הנדון: חוות דעת וממצאי ביקורת ליקויי בנייה

דירה חדשה מקבלן

הדירה: דירה מס' 6, בקומה 1, בת 4 חדרים, עם מרפסת מקורה צמודה.

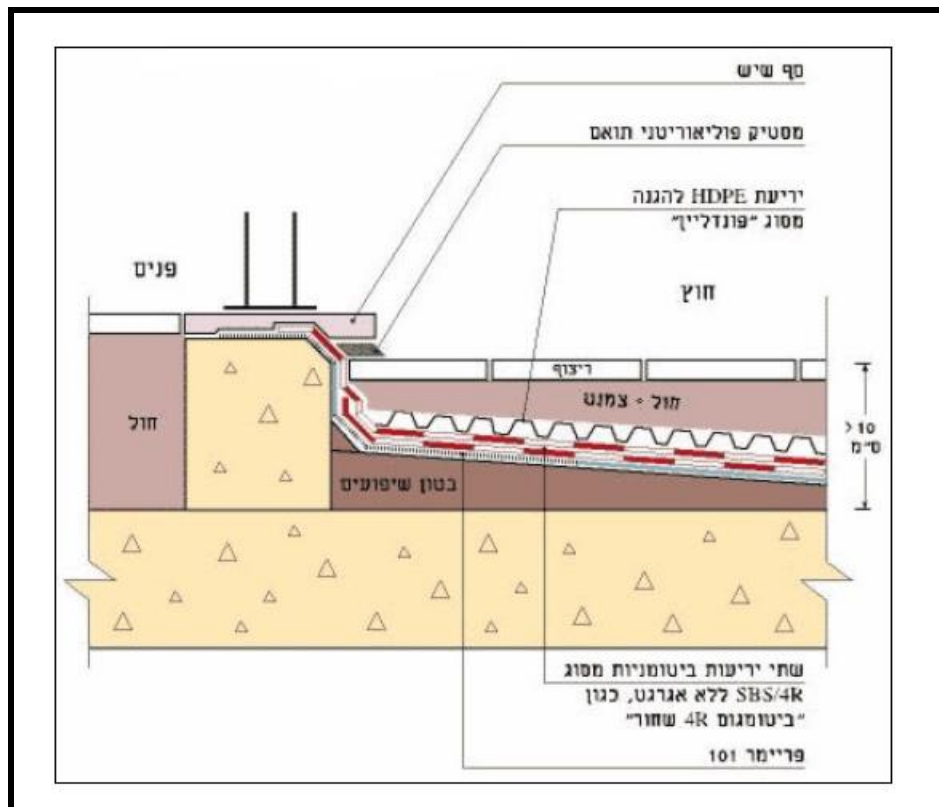
- 2.1.1 בתשתית ריצוף המרפסת קיימת רטיבות עוצמתית. על כך מעידים באופן ברור המלחים על פני הרובה.
- 2.1.2 סריקה תרמית גלתה הצטברות מים בתשתית הריצוף.
- 2.1.3 יש לציין שהן סימני הרטיבות הוויזואליים, והן הצטברויות מים ברצפה ברובם נמצאים בחצי משטח הריצוף הסמוך לוויטרינה / לקיר בו הורכבה הוויטרינה.
- 2.1.4 קיום רטיבות בכמות גדולה מהווה מראה ריצוף לא ראוי ולא אסתטי, ובמשך הזמן עלול להשפיע על תקינות של מערכת הריצוף (שקיעה וכו').
- 2.1.5 הגורמים לייצור הצטברות מים בתשתית לריצוף הם:
- א'. שיפועים לא תקינים ברצפת הבטון לכיוון קולט המים של המרזב.
- ב'. קולט המים לא תקין או הרכבתו הייתה לא תקינה.
- הערה: מדובר על קולט המים מסוג "כפול", אשר מנקז מי הגשם הן מפני הריצוף, והן מתשתיתו.

1. הדרך הנכונה ביותר במקרה הנדון אשר פותרת את כל בעיות הרטיבות היא :
 - 1.1 לפרק ריצוף המרפסת באופן מלא. להסיר תשתית לריצוף.
 - 1.2 לבדוק תקינות של קולט המים, במידת הצורך לתקנו.
 - 1.3 לבצע מדה בטון נוספת, על מנת לתקן שיפועים.
 - 1.4 לפרק את הוויטרינה.
 - 1.5 לבצע מערכת איטום תקינה במפגש בין רצפת הסלון לרצפת המרפסת.
 - 1.6 לאחר פירוק הריצוף, הסרת חומר התשתית וביצוע מדה בטון מומלץ מאוד לאטום את רצפת המרפסת מחדש. לרצף מחדש.
 - 1.7 לרצף מחדש תוך הקפדה על שיפועי ריצוף תקינים ועל מישוריות / אופקיות הריצוף בצמוד לוויטרינה (להבטחת מגע תקין של התריס לרצפה).
 - 1.8 לבצע רובה ותיקוני גמר סופיים.

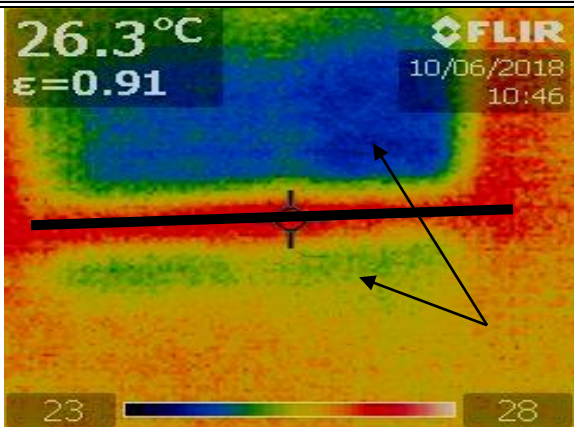
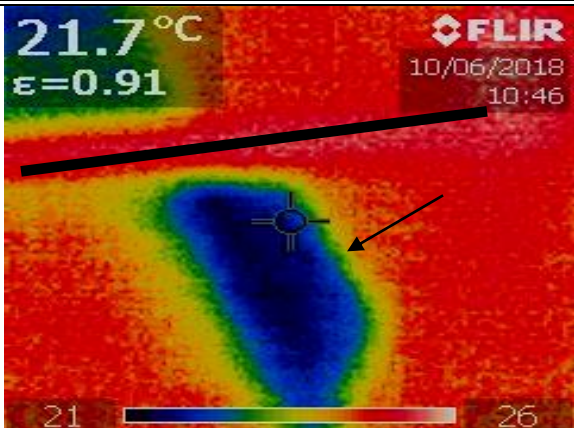
- 2.2.1 במישקי ריצוף הסלון נמצאו סימני רטיבות הזיהים לאלה שברצפת המרפסת, רק בעלי עוצמה נמוכה יותר.
- 2.2.2 מכאן החשש שהרטיבות עוברת מרצפת המרפסת לרצפת הסלון מתחת לוויטרינה, וזאת בשל אי תקינות של מערכת האיטום מתחת לוויטרינה – במפגש בין רצפת המרפסת לרצפת הסלון.
- 2.2.3 סריקה תרמית באמצעות מצלמה תרמית באופן ברור העידה על כך, ובנוסף אף הצביעה על מיקום חדירות המים (הרטיבות).

2. סימני רטיבות ברורים ממש על פני הרובה	1. ריצוף המרפסת בסמוך לוויטרינה

6. ריצוף הסלון בסמוך לוויטרינה	5. כנ"ל

8. כנ"ל	7. סימני רטיבות זהים לאלה שבמרפסת

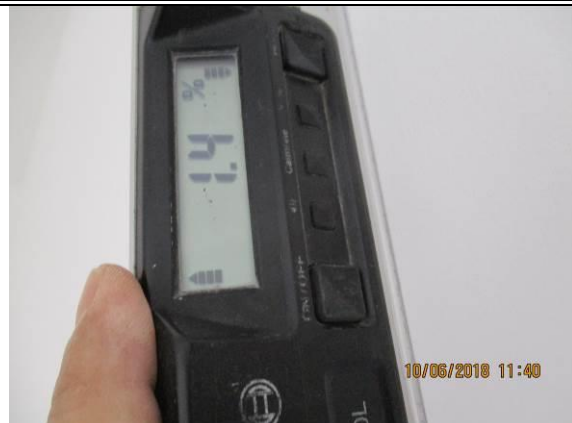
- 4.1 בחדר שינה הצמוד לממ"ד מימין, קיר החיצוני וקיר שמכיל את הדלת נבנו עם סטיות גדולות מאוד מהאנך.
- 4.2 חלון בקיר החיצוני הורכב לפי הקיר וגם בעל סטיות גדולות מהאנך.
- 4.3 סטיות בחלון ממש בולטות לעין, והן שגרמו לבדיקת סטיות בקירות החדר.
- 4.4 כממוצע סטיות מהאנך אשר נמדדו בקירות החדר עוברות את הסטייה המותרת עפ"י התקן במספר פעמים.

1. לפרק את החלון ואת הדלת מהקירות.
2. ליישר את הקירות כנדרש.
3. לצבוע את החדר מחדש.
4. להרכיב מחדש את החלון ואת הדלת.
